MCK0590 AND MCK0592 – NEW TENSIONER

MAGNETI MARELLI TIMING CHAIN KIT MM1430 AND MM0592

MAIN DIFFERENCES

NUOVO TENDITORE

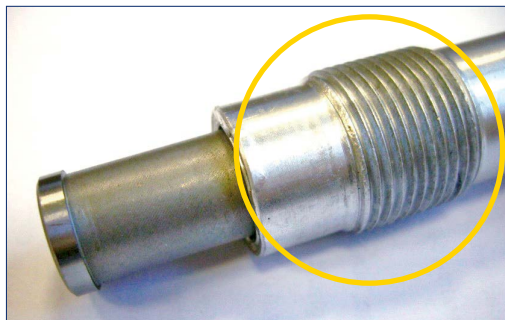
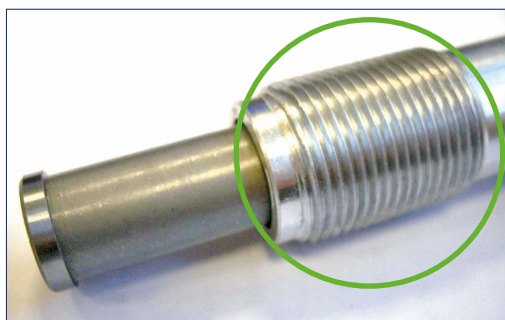
Il precedente tenditore, codice **OE 11317797901** (lunghezza gambo 63 mm, complessiva di 86 mm), è stato sostituito dalla nuova versione, codice **OE 11318586699** (lunghezza gambo 66 mm, complessiva di 90 mm).

1. prolungamento della parte filettata (M22 x 1,5 mm) che ora si estende fino alla fine del gambo;
2. maggiore lunghezza del pistoncino (comunque di pochi millimetri).

In questa immagine viene indicata la sede del tenditore sulla testata.

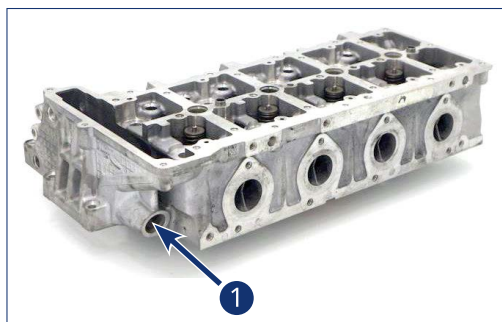
Su di un limitato numero di veicoli, questa variazione della lunghezza del gambo filettato richiede la modifica dell'alloggiamento sulla testata. Questa lavorazione si rende necessaria per innestare correttamente il tenditore.

Nel caso in cui, in fase di installazione sulla testata, la base del tenditore (nuova versione) risultasse sporgente, si renderà allora necessaria una modifica della sede estendendo la filettatura.

- Utilizzare un'utensile per la filettatura con le seguenti caratteristiche: M22 x 1,5 mm.
- Ripassare il foro filettato estendendo la filettatura per tutta lunghezza del foro (deve essere passante da parte a parte).
- Rimuovere eventuali sbavature dalla filettatura e pulire accuratamente la testata.
- Reinstallare il tenditore, verificare l'accoppiamento delle superfici.
- Serrare il tenditore a 70 Nm.

Infine, si raccomanda di pulire accuratamente le superfici per evitare che detriti possano entrare nel motore e nel sistema di lubrificazione.

NEW TENSIONER

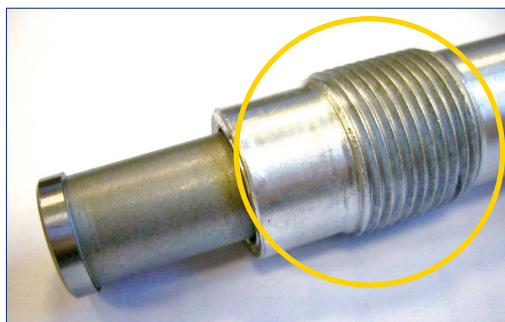
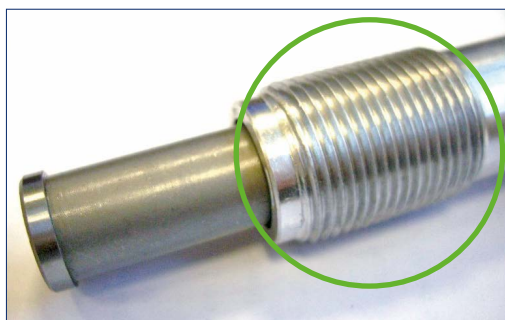
The previous tensioner, part number **OE 11317797901** (shaft length 63 mm, overall length 86 mm) has been substituted by a new version, part number **OE 11318586699** (shaft length 66 mm, overall length 90 mm).

1. The threaded section (M22 x 1.5 mm) has been elongated and now extends to the end of the shaft.
2. The plunger is longer (just a few millimetres).

This image shows the housing of the tensioner on the head.

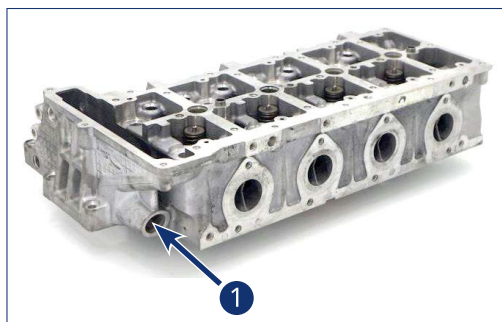
On a limited number of vehicles, this variation in length of the threaded shaft will require the housing on the head to be modified. This modification will be necessary in order to be able to correctly fit the tensioner.

In the event that when installed into the head, the base of the tensioner (new version) protrudes, it will be necessary to modify the housing by extending the thread.

- Use a threading tool with the following characteristics: M22 x 1.5 mm.
- Rethread the hole, extending the thread for the entire length of the hole (the thread must extend from one end to the other).
- Remove any shavings from the thread and carefully clean the head.
- Reinstall the tensioner, verifying that the surfaces couple.
- Tighten the tensioner to 70 Nm.

Lastly, carefully clean the surfaces to ensure that no debris can enter the engine and the lubrication system.

NEUER KETTENSPELLER

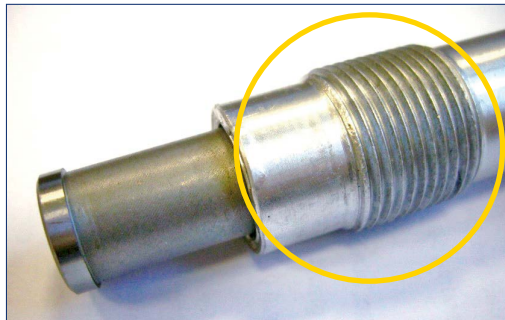
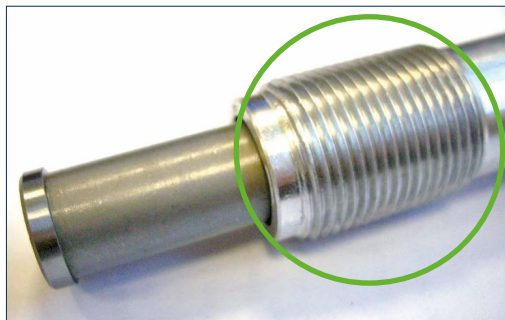
Der bisherige Spanner, Teilenummer **OE 11317797901** (Schaftlänge 63 mm, Gesamt Länge 86 mm) wurde durch eine neue Version, Teilenummer **OE 11318586699** (Schaftlänge 66 mm, Gesamtlänge 90 mm) ersetzt.

1. Der Gewindeteil (M22 x 1,5 mm) wurde verlängert und reicht nun bis zum Ende der Welle.
2. Der Stößel ist länger (nur wenige Millimeter).

Diese Änderung ist erforderlich, um den Kettenspanner korrekt montieren zu können. Dieses Bild zeigt das Gehäuse des Kettenspanners am Kopf.

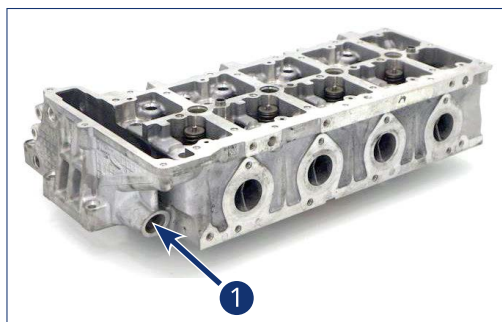
Bei einer begrenzten Anzahl von Fahrzeugen, erfordert diese Längenabweichung der Gewindewelle eine Änderung des Gehäuses am Kopf.

Für den Fall, dass beim Einbau in den Kopf die Basis des Kettenspanners (neue Version) herausragt, ist es notwendig, das Gehäuse zu modifizieren, indem das Gewinde verlängert wird.

- Verwenden Sie ein Gewindeschneidwerkzeug mit den folgenden Eigenschaften: M22 x 1,5 mm.
- Planen Sie die Bohrung neu, indem Sie das Gewinde über die gesamte Länge der Bohrung verlängern (das Gewinde muss von einem Ende zum anderen reichen).
- Entfernen Sie alle Späne aus dem Gewinde und reinigen Sie den Kopf sorgfältig.
- Setzen Sie den Spanner wieder ein und prüfen Sie, ob sich die Flächen koppeln.
- Ziehen Sie den Spanner mit 70 Nm an.

Reinigen Sie abschließend sorgfältig die Oberflächen, um sicherzustellen, dass keine Verunreinigungen in den Motor gelangen können.

NOUVEAU TENDEUR

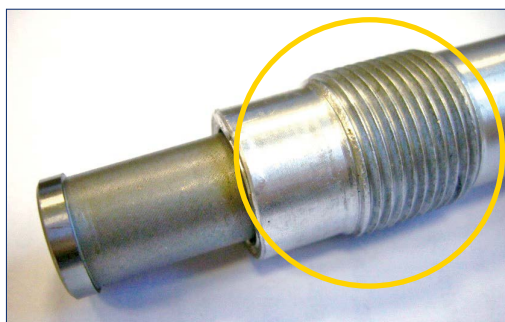
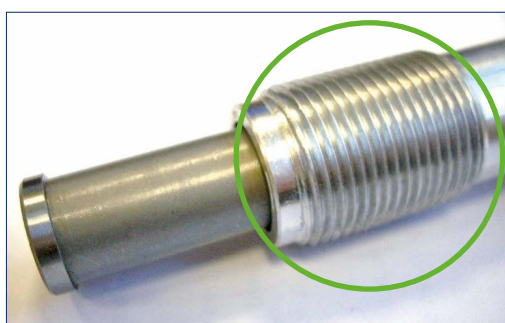
L'ancien tendeur, référence **OE 11317797901** (longueur de tige 63 mm, longueur totale 86 mm) a été remplacé par une nouvelle version, référence **OE 11318586699** (longueur de tige 66 mm, longueur totale 90 mm).

1. La section filetée (M22 x 1,5 mm) a été allongée et s'étend maintenant jusqu'à l'extrémité de la tige.
2. Le piston est plus long (quelques millimètres seulement).

Cette image montre le logement du tendeur sur la culasse.

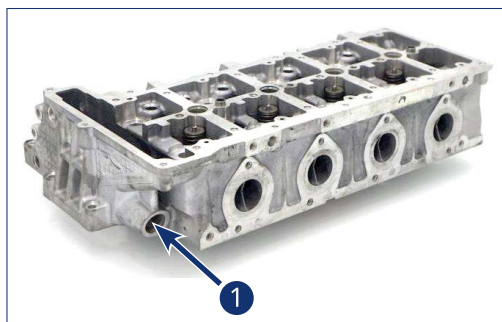
Sur un nombre limité de véhicules, cette variation de longueur de la tige fileté nécessitera de modifier le logement sur la culasse. Cette modification sera nécessaire afin de pouvoir monter correctement le tendeur.

Si, une fois installé dans la culasse, la base du tendeur (nouvelle version) dépasse, il sera nécessaire de modifier le logement en prolongeant le filetage.

- Utiliser un outil de filetage ayant les caractéristiques suivantes : M22 x 1,5 mm.
- Refiler le trou en prolongeant le fil sur toute la longueur du trou (le fil doit s'étendre d'un bout à l'autre).
- Retirer les copeaux du fil et nettoyer soigneusement la culasse.
- Remonter le tendeur en vérifiant que les surfaces s'accouplent.
- Serrer le tendeur à 70 Nm.

Enfin, nettoyer soigneusement les surfaces pour vous assurer qu'aucun débris ne pénètre dans le moteur et le système de lubrification.

NUEVO TENSOR

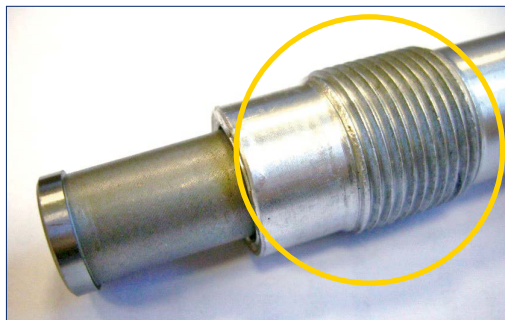
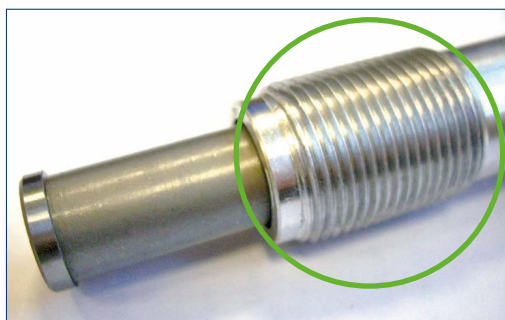
El tensor anterior, referencia **OE 11317797901** (longitud del eje 63 mm, longitud total 86 mm) ha sido sustituido por una nueva versión, referencia **OE 11318586699** (longitud del eje 66 mm, longitud total 90 mm).

1. La sección roscada (M22 x 1,5 mm) se ha alargado y ahora se extiende hasta el final del eje.
2. El émbolo es más largo (solo unos pocos milímetros).

Esta imagen muestra la carcasa del tensor en la cabeza.

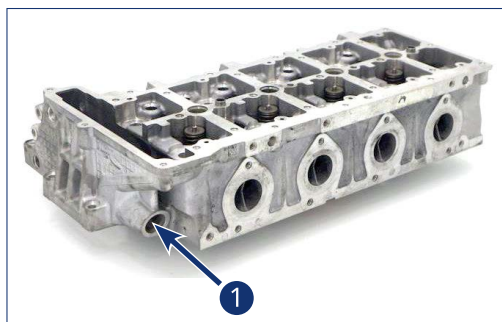
En un número limitado de vehículos, esta variación en la longitud del eje roscado requerirá que se modifique la carcasa de la cabeza. Esta modificación será necesaria para poder ajustar correctamente el tensor.

En el caso de que al instalarlo en el cabezal sobresalga la base del tensor (nueva versión), será necesario modificar la carcasa alargando la rosca.

- Utilizar una herramienta de roscado de las siguientes características: M22 x 1,5 mm.
- Vuelva a enhebrar el agujero, extendiendo la rosca por todo el largo del agujero (la rosca debe extenderse de un extremo al otro).
- Retirar las virutas y limpiar con cuidado la cabeza.
- Reinstale el tensor, verificando que las superficies se acoplen.
- Apretar el tensor a 70 Nm.

Por último, limpie cuidadosamente las superficies para asegurarse de que no entren residuos en el motor y el sistema de lubricación.

YENİ GERGİ

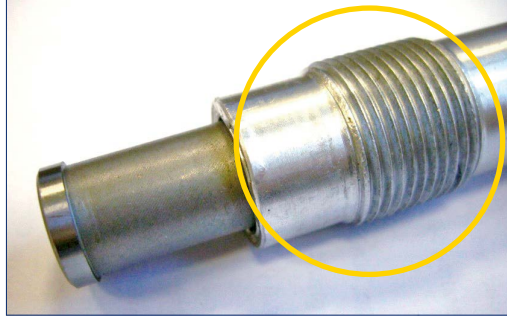
OE 11317797901 parça numaralı önceki gergi (mil uzunluğu: 63 mm, toplam uzunluk: 86 mm) **OE 11318586699** parça numaralı yeni bir versiyonla (mil uzunluğu: 66 mm, toplam uzunluk: 90 mm) değiştirilmiştir.

1. Dişli kısım (M22 x 1.5 mm) uzatılarak milin sonuna kadar uzanmaktadır.
2. Plancer daha uzundur (sadece birkaç milimetre).

Bu şekilde kafadaki gergi muhafazası gösterilmektedir.

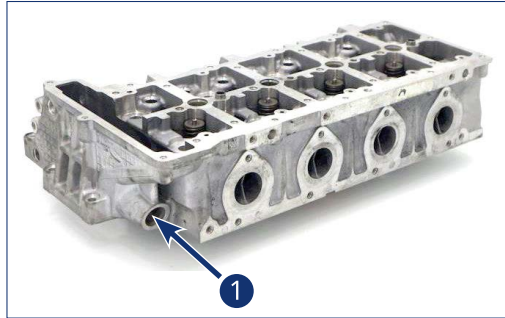
Dişli milin uzunluğunda gerçekleştirilen bu değişiklik, **sınırlı sayıda araçta** kafadaki gergi muhafazasının değiştirilmesini gerektirecektir. Gergiyi doğru takabilmek için bu değişiklik gerekecektir.

Kafaya takıldığı zaman gergi tabanının (yeni versiyon) dışarıya doğru çıkıntı yapması durumunda, dişliyi uzatarak muhafazayı değiştirmek gerekecektir.

- Aşağıdaki özelliklere sahip bir diş çekme aleti kullanın: M22 x 1.5 mm.
- Diş, deliğin tüm uzunluğu boyunca uzayacak şekilde delikte yeniden diş açın (diş bir uçtan diğerine uzanmalıdır).
- Dişlerdeki talaşları çıkarın ve kafayı dikkatlice temizleyin.
- Gergiyi yeniden takarak yüzeylerin birleştiğini doğrulayın.
- Gergiyi 70 Nm torkla sıkın.

Son olarak, atıkların motora ve yağlama sistemine girmesini önlemek için yüzeyleri dikkatlice temizleyin.
